Dato
2024-05-02

BRANDTEKNISK NOTAT **ALDERSRO PLEJECENTER:** **NR 2 (ADMINISTRATION)** **OG NR 4, 6 OG 10** **(ÆLDREBOLIGER)**

Projekt navn **Svendborg kommune – Udredning brandforhold ved 2 plejehjem**
Projektnr. **1100049740 – RDK2021N01473**
Modtager **Svendborg kommune**
Dokumenttype **Notat**
Dato **2024-05-02**
Version **01**
Udarbejdet af **CAM, JCAS**
Kontrolleret af **KRSS**
Godkendt af **KRSS**
Bilag
Bilag 1 – Nr. 2 og 4 -Brandtiltag
Bilag 2 – Nr. 6 -Brandtiltag
Bilag 3 – Nr. 10 -Brandtiltag
Økonomi, Overslagsberegning

Synlig gulv afløbs skål i plast i kælderen - ingen tætning

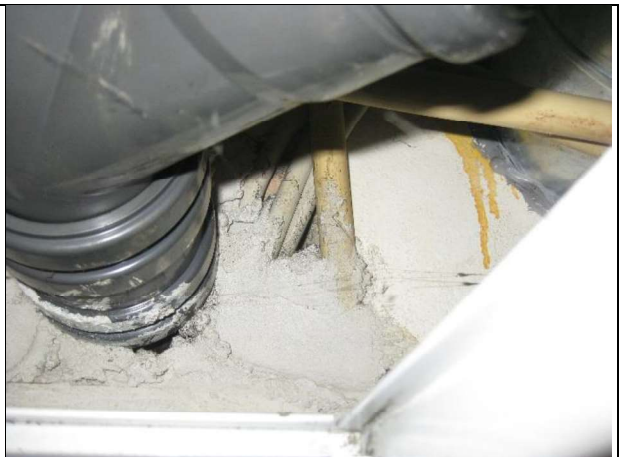
Afløbsskål/vandlås er synlige i kælderetagen fra overliggende rum med gulv afløb.

Flere gennemføringer er udført uden tætning i etageadskillelsen.

Alle gennemføringer kontrolleres i forbindelse med udbedring/tætning af øvrige installationer. Om nødvendigt skal afløbsinstallationen beskyttes af en inddækning, der svarer til bygningsdelens brandadskillende krav.

Der tættes mod brand- og røgspredning, samt monteres brandmanchetter hvor dette er kævet pga. rørmateriale og dimension på afløbsrøret i relation til gennemføring i brandadskillende etageadskillelse.

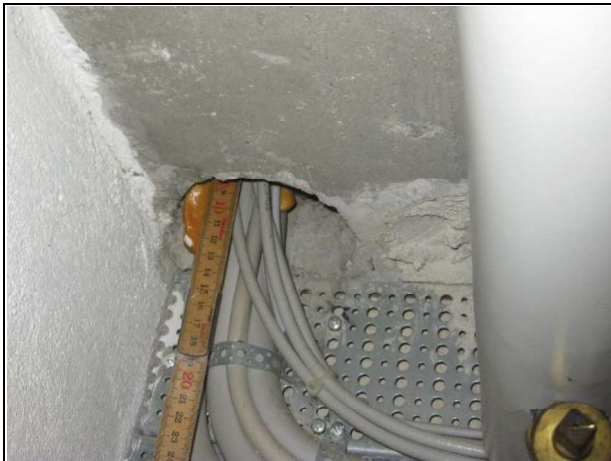
Nogle gennemføringer er udført uden tætning.

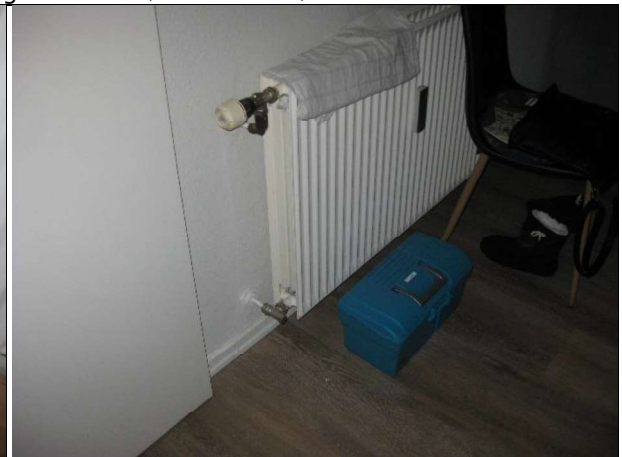
Varmerør er generelt ført gennem etageadskillelsen, som det var tradition for i denne periode.

Brug af stålrørsbøsninger, kunne ikke konstateres ved besigtigelsen.

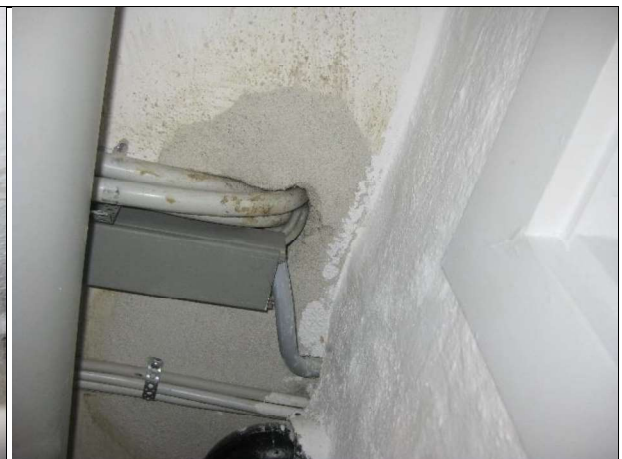
Nogle af gennemføringer udført med tætning i en eller anden form for pasta/fugemasse, dog i tvivlsom kvalitet.

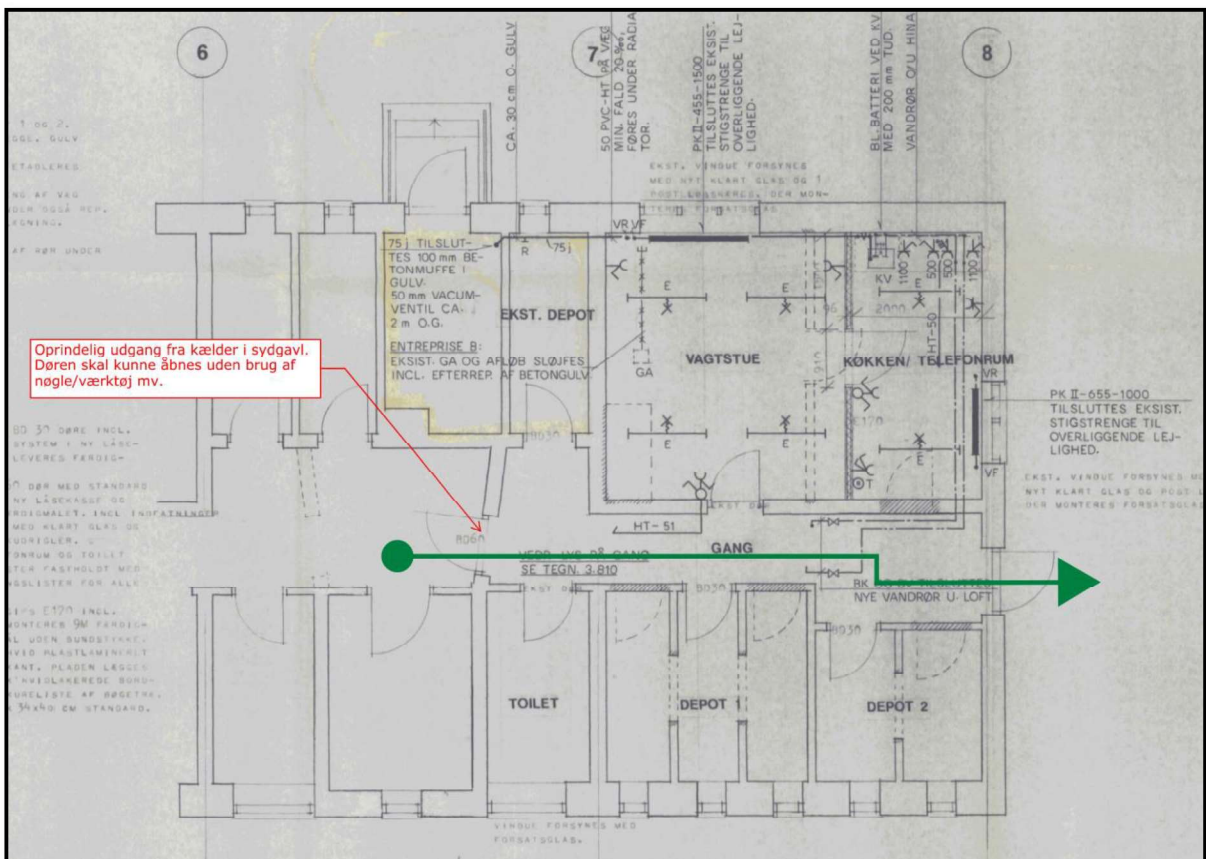
Dør mod personale omklædning i sydlige ende er aflåst med nøgle.
